AUTOSTRADA VALDASTICO A31 NORD

1° LOTTO Piovene Rocchette – Valle dell’Astico

Valutazione di Impatto Ambientale (VIA) – art.24 co.3 D.Lgs.152/2006 e s.m.i.

OSSERVAZIONI DEL COMUNE DI PEDEMONTE

Figura 1 – Alternative di tracciato tra la pk 13+757 e la pk17+841 dall’elaborato del SIA 05-03-01-001-0101 Quadro di Riferimento Progettuale – Relazione - Figura 7.

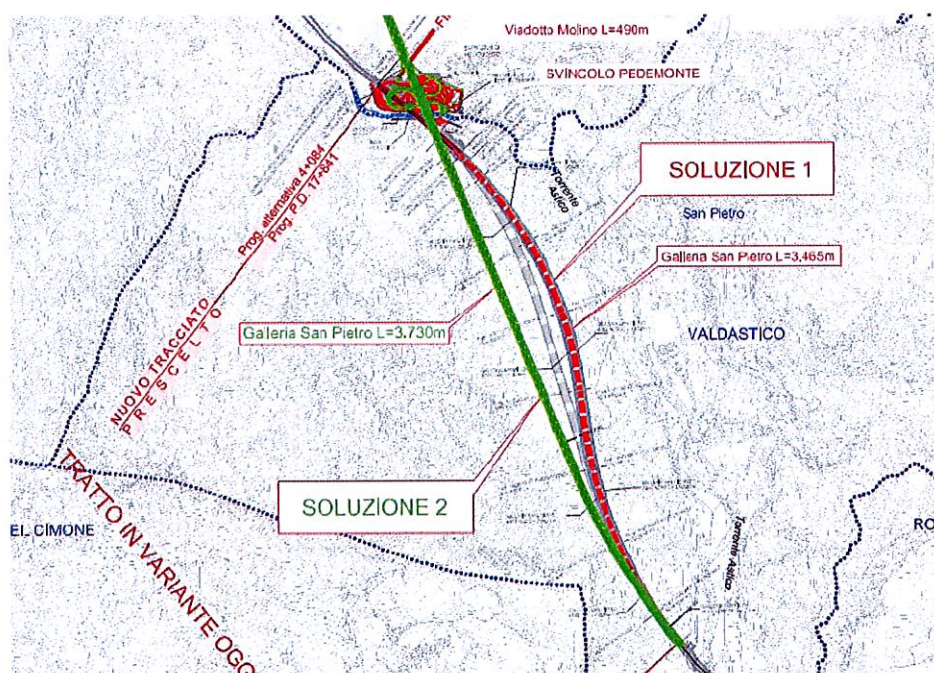
Il Proponente ha quindi elaborato la Soluzione 2 che prevede un forte spostamento verso ovest del tracciato e un andamento più rettilineo (vedi Figura sotto).

Lo spostamento del tracciato, come elaborato dal Proponente, attraversa la valle in direzione quasi ortogonale, riducendo inevitabilmente lo spazio necessario alle corsie di accelerazione e decelerazione dello Svincolo Pedemonte.

Figura 2 – Alternative di tracciato tra la pk 13+757 e la pk17+841 dall’elaborato del SIA 05-03-01-001-0101 Quadro di Riferimento Progettuale – Relazione - Figura 7.

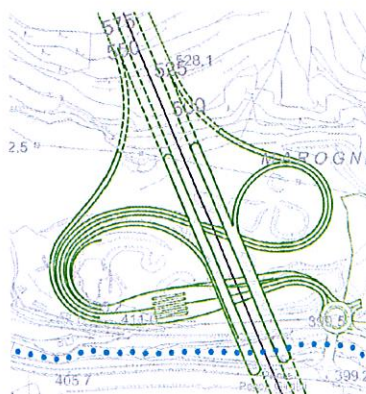
La Soluzione 2 pertanto viene scartata dal Proponente perché ritenuta peggiorativa rispetto alla Soluzione 1, per i seguenti aspetti (cfr. Quadro di Riferimento Progettuale – pag. 27, 28 e 29):

Figura 3 – Interferenza del tracciato – lotto 1 + lotto 2 – con la ciclopista dell'Astico (indicata in giallo).

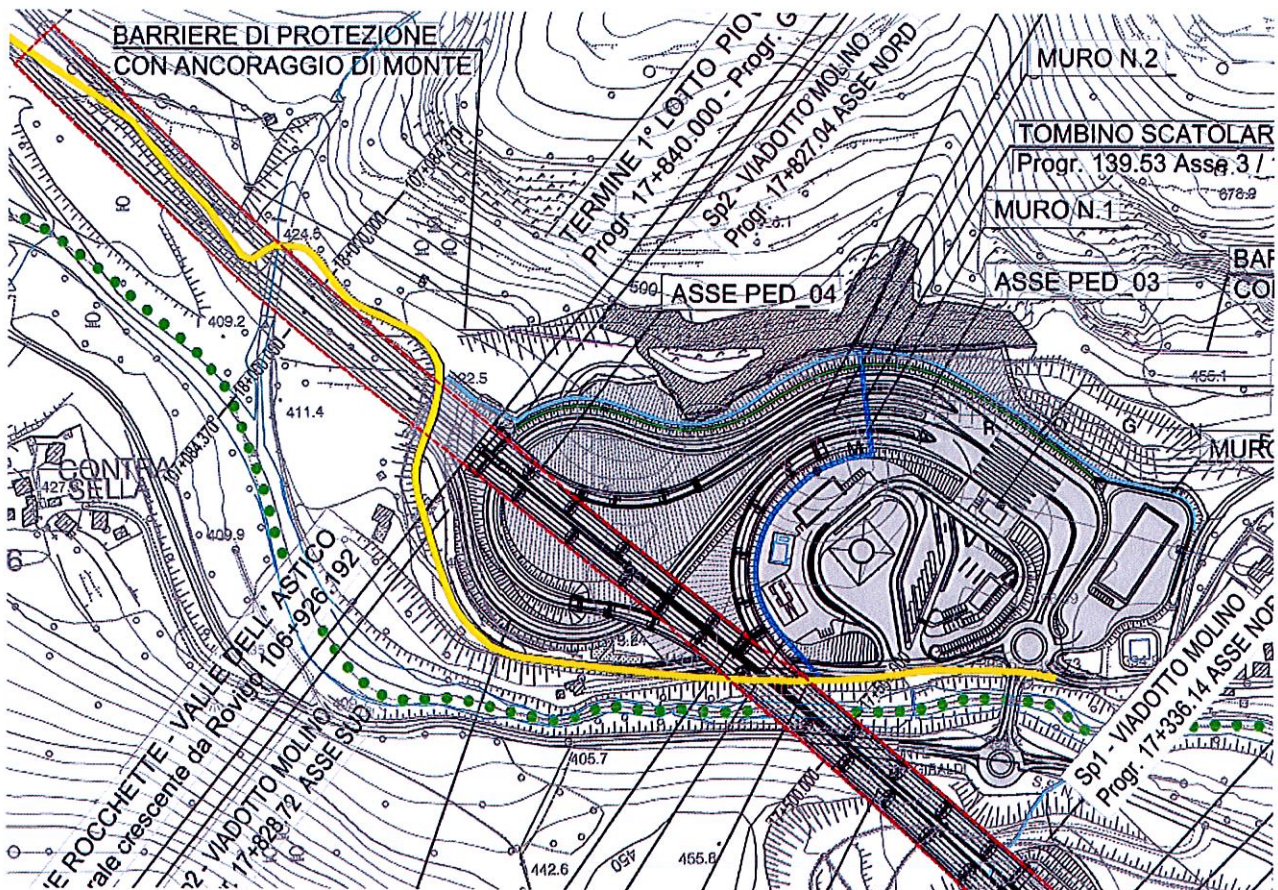
La Soluzione 1 preferita dal Proponente, implica una interferenza e sovrapposizione del tracciato del lotto 2 con la ciclopista dell'Astico. La ciclopista, molto utilizzata dai turisti, è l'unico collegamento sicuro, ciclabile e pedonale, a servizio della comunità locale che unisce la frazione di Casotto al Comune di Pedemonte.

Figura 4 – Lunghezza del tratto all'aperto – Soluzione 1 del Proponente (in rosso) e soluzione proposta dal Comune (in verde). In giallo la cicloipista dell'Astico.

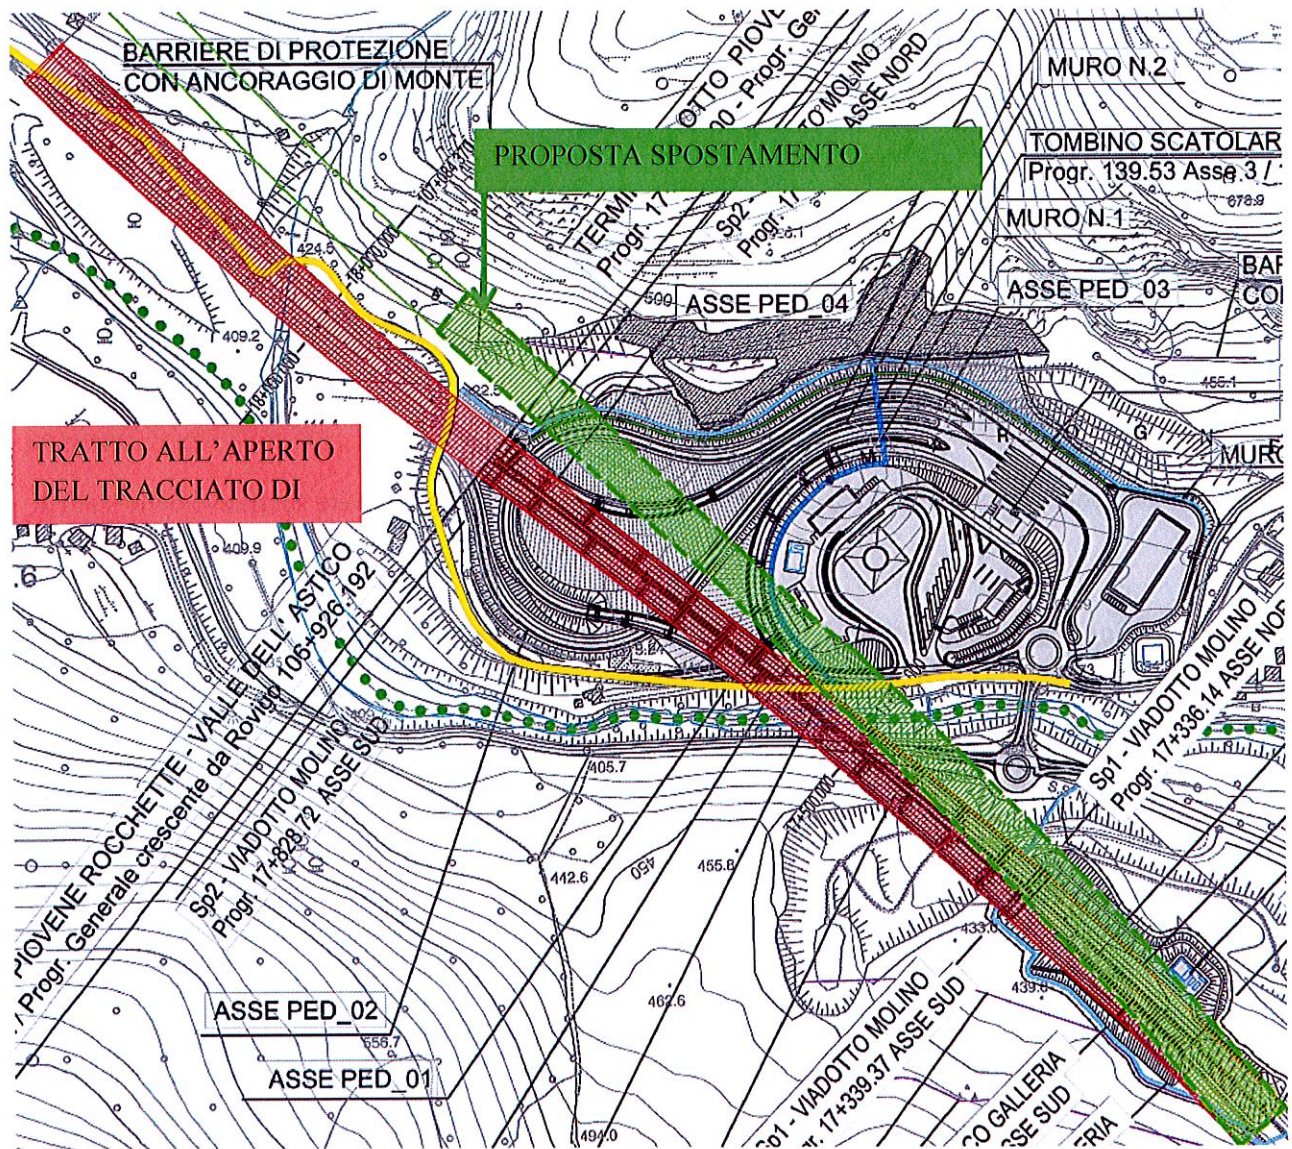
La direzione del tracciato della Soluzione 1 comporta inoltre un notevole sviluppo del tratto all'aperto dell'autostrada pari a quasi 1,1 km (dalla progressiva 17+170 alla progressiva 18+269.50), prevedendo il futuro imbocco della galleria Monterovere ben oltre la Val Grossa.

Un modesto spostamento del tracciato verso ovest (molto ridotto rispetto alla Soluzione 2 del Proponente) avrebbe invece il pregio di :

- a) non interferire con la cicloipista dell'Astico;
- b) ridurre di quasi un terzo la lunghezza del tratto all'aperto tra la galleria S. Pietro e la galleria Monterovere;
- c) mantenere nel contempo inalterati gli spazi sia per la cantierizzazione che per le corsie di accelerazione e decelerazione;
- d) lasciare pressoché invariato il tracciato a sud dell'Astico con riferimento all'interferenza geologica segnalata.

Figura 6 – Planimetria dello Svincolo Pedemonte – In giallo evidenziata l'area interessata dai lavori di scavo per la riduzione del rischio di caduta massi. In rosso la cabina primaria e il capannone per servizi invernali posti in prossimità della frazione di Casotto bassa.

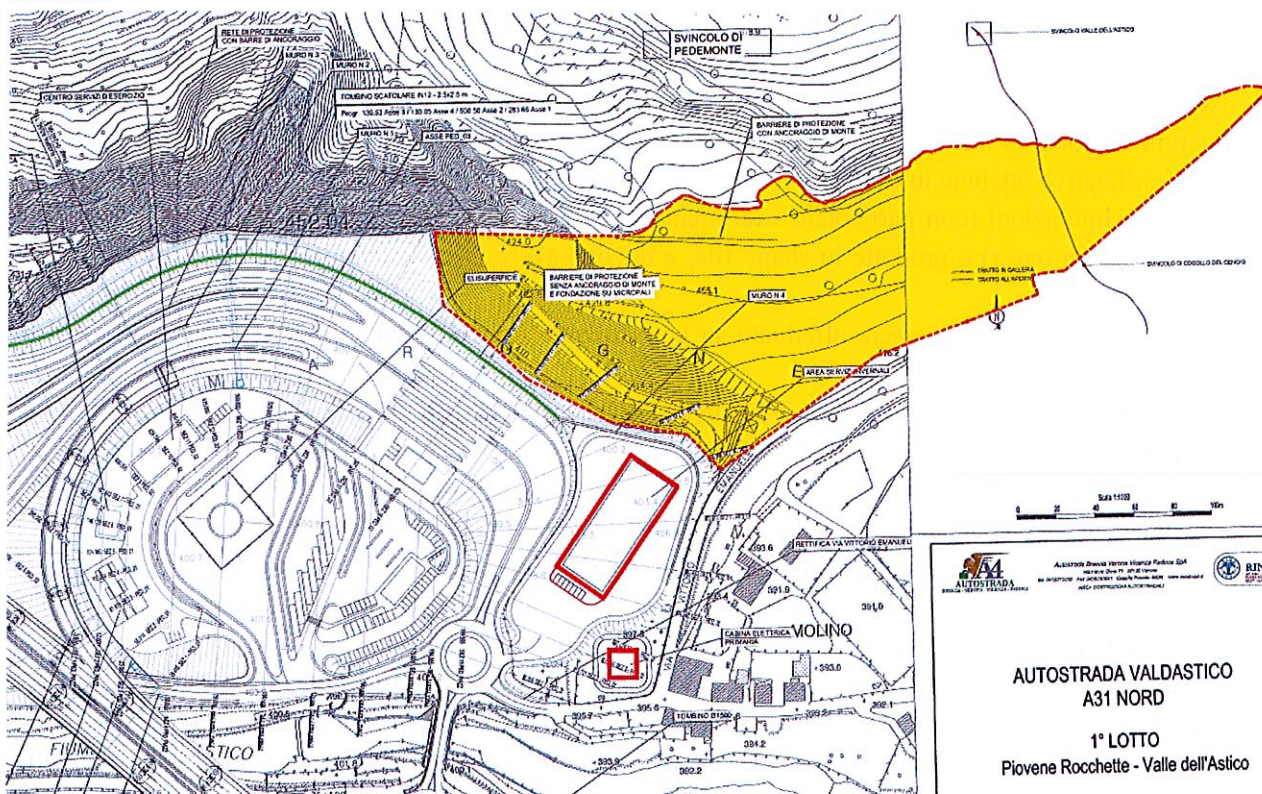
Sull'angolo sud orientale dello Svincolo Pedemonte il progetto prevede il posizionamento della cabina elettrica primaria, praticamente a ridosso delle abitazioni di via Vittorio Emanuele.

Poco più a nord viene posizionato anche il grande fabbricato per il ricovero dei mezzi invernali.

Il lay-out elaborato dal Proponente è condizionato dalla situazione morfologica della cava rilevata qualche anno fa e non tiene conto delle opere in corso di realizzazione.

Sulla parte orientale della cava Molino sono infatti in corso i lavori di riduzione del rischio di caduta massi a protezione dell'abitato di Casotto e della strada comunale (autorizzati con permesso di costruire n. PC/113/2016 del 29/02/2016).

Tali lavori, che si raccordano con la coltivazione della cava, prevedono l'asportazione di tutta la conoide detritica presente, per la formazione di un unico pianoro che si sviluppa tra la strada comunale e la parete rocciosa.

Tutto ciò premesso la Giunta Comunale propone che l'area oggi occupata dalla conoide detritica (e presto liberata dai lavori di scavo in corso) venga utilizzata per dare collocazione sia alla cabina primaria che al capannone per servizi invernali, allontanandoli così il più possibile dalle abitazioni della frazione.

Figura 7 – Planimetria dello stato dei luoghi al termine dei lavori di scavo in corso – in rosso la proposta di allontanamento dei fabbricati dalla frazione di Casotto. In verde l'area "cuscinetto" per ristoro e pernottamento.

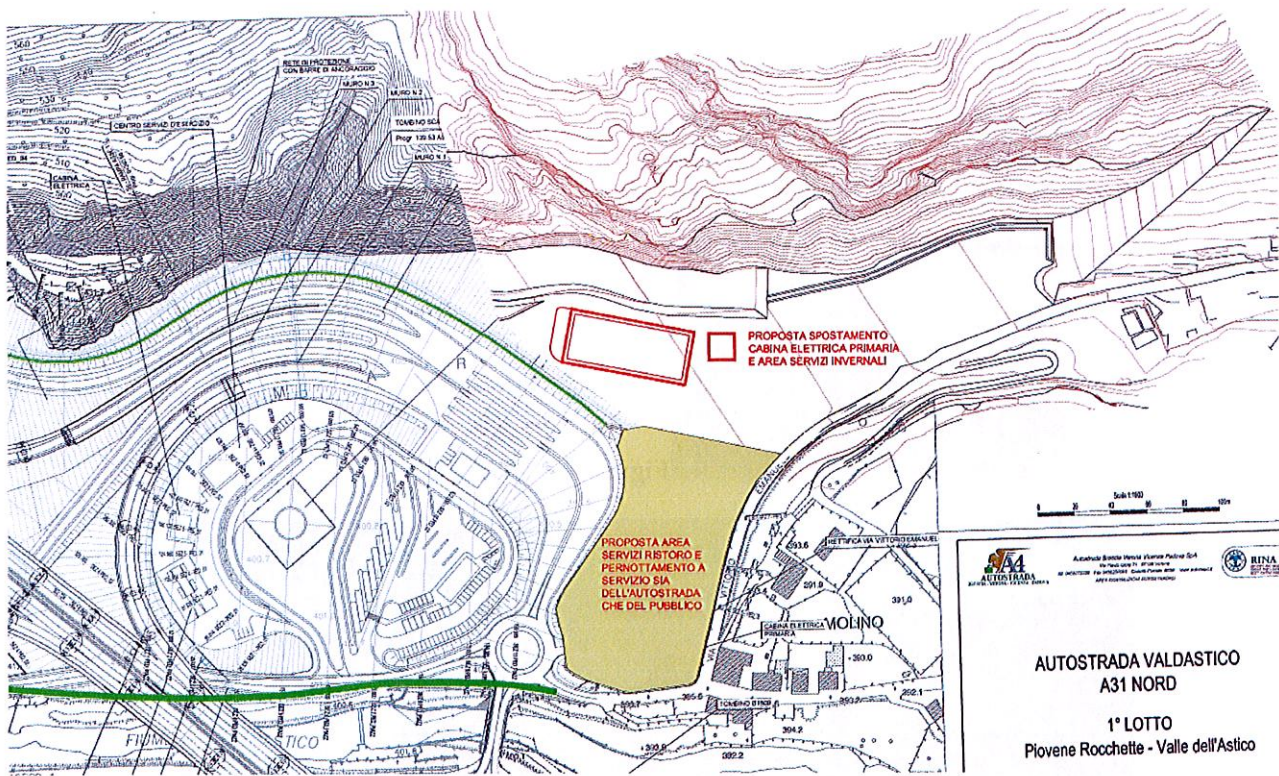
L'area vicina alle abitazioni potrebbe rivestire la funzione di "cuscinetto" per mitigare l'impatto della presenza dello svincolo rispetto alla frazione di Casotto.

Si propone che in tale area possano essere realizzate strutture adibite a ristoro e pernottamento, sia a servizio dell'autostrada che della comunità e del turismo locale, oppure possano essere individuate come area di parco pubblico.

Si propone inoltre che gli edifici tecnici, cioè cabina primaria e capannone per servizi invernali, vengano costruiti con tecniche poco invasive e rispettose delle caratteristiche dei luoghi, si propone altresì che siano interrati o parzialmente interrati con copertura sistemata a prato.

Figura 8 – Tipologia di ponte a funi

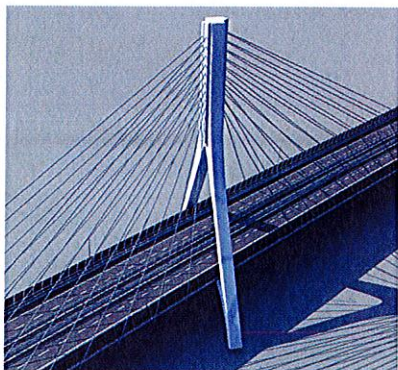
- 3) Accorciare la lunghezza del viadotto sull'Astico e sostituire la tipologia a piloni con un ponte a funi, analogo a quelli utilizzati nella tratta A31 Valdastico Sud. Tale tipologia conferisce maggior leggerezza all'opera e preserva maggiormente lo spazio sottostante.

Di seguito, in Figura 8 si riporta una proposta di ponte che può essere utilizzata sull'Astico e, alle figure successive, le simulazioni fotografiche delle due soluzioni.

Figura 9 – simulazione fotografica del Proponente

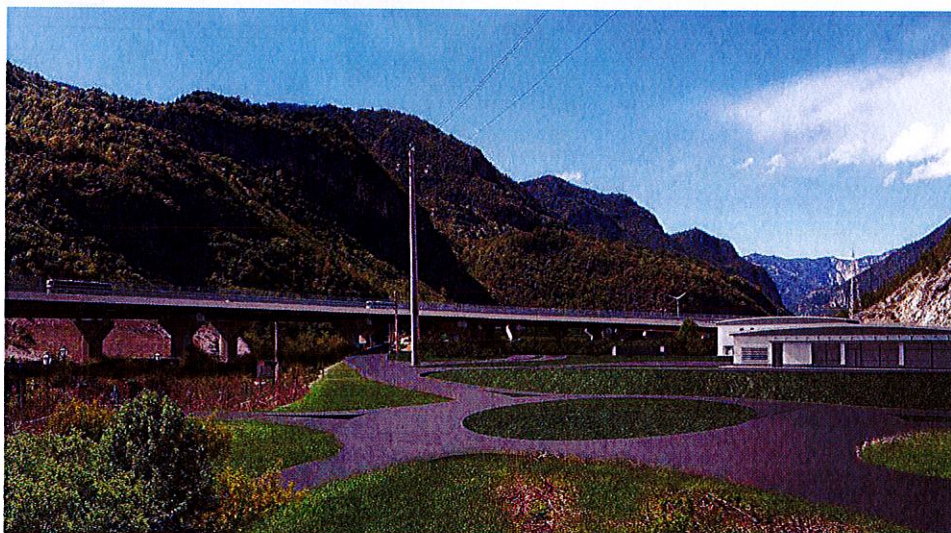
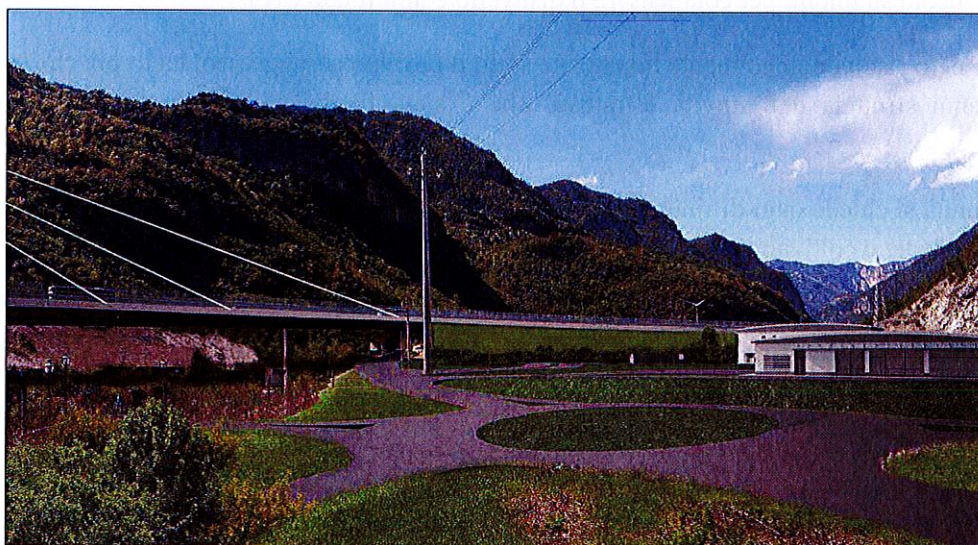
La soluzione progettuale proposta dal Proponente, prevede la realizzazione del viadotto Pedemonte e delle rampe dello svincolo su piloni, per compensare il dislivello con il fondo cava.

Tale soluzione però risulta notevolmente impattante sotto il profilo paesaggistico, tanto più che si inserisce in un'area, per anni sfruttata dall'attività estrattiva, che è stata finalmente rinaturalizzata e restituita alla comunità.

Questa Giunta richiede quindi un maggiore sforzo progettuale per lo Svincolo Pedemonte e propone vengano valutate soluzioni alternative ai viadotti su piloni, quali, ad esempio:

- 1) Innalzare il piano della cava utilizzando parte del materiale di scavo della galleria che dai dati progettuali risulta essere in esubero per qualche milione di mc. In tal modo si risolve anche parte del problema relativo alla destinazione del materiale di risulta;
- 2) Realizzare quindi lo svincolo in piano con sormonto delle rampe in sottopasso (tombotti);
